NÁZEV AKCE:	Zlepšení dopravní obslužnosti území Říčansko – jih, TES, EIA, TP
PŘEDMĚT JEDNÁNÍ:	Projednání s obcemi
DATUM:	14. prosince 2022
MÍSTO:	Zasedací místnost Městský úřad Říčany, Komenského náměstí 1619, Říčany
ÚČASTNÍCI:	Dle prezenční listiny
ZAZNAMENALI:	Ing. Jan Turek, Ing. Ivana Adamová

Předmětem jednání bylo představení upraveného technického řešení přeložky silnice II/107 zástupcům dotčených obcí.

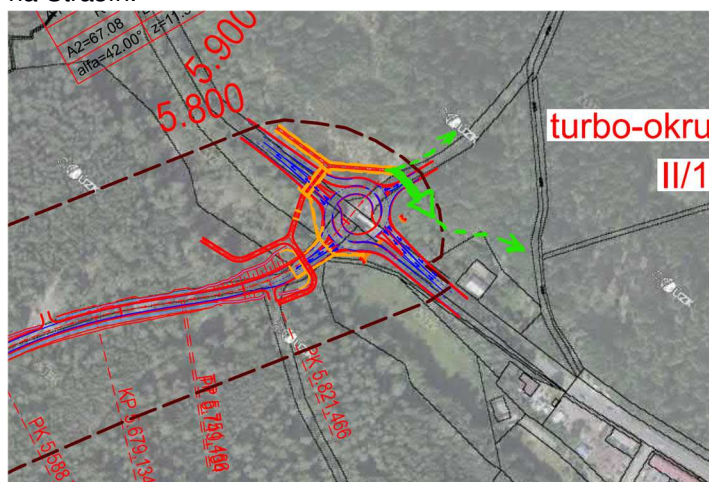
- Nadjezd účelové komunikace na km 4,2 bude přesunut do úrovně pozemku p. č. 1128/1 (možno kombinovat s přechodem pro zvěř).
